改善箇所説明図③

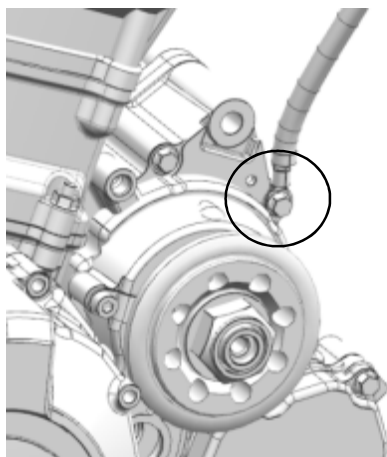
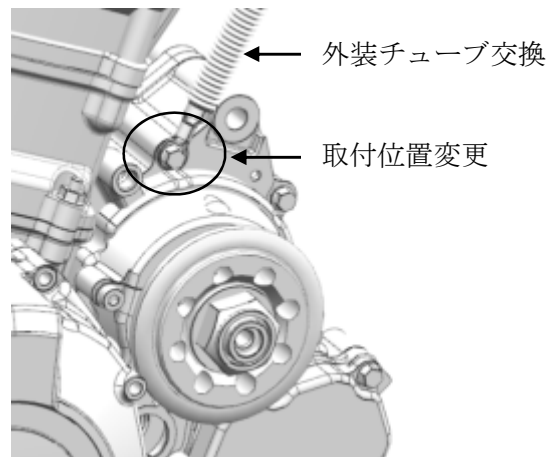
バッテリーのアース端子の固定位置が不適切なため、使用過程において、アース端子に電気が流れにくくなることがある。そのため、そのまま使用を続けると、最悪の場合、スターターモーターが作動せず始動不能となるおそれがある。

全車両、アース端子を正規な位置に固定するとともに、外装チューブを耐熱性向上品に交換する。

識別：右側シートレールに緑色のシールを貼付する。
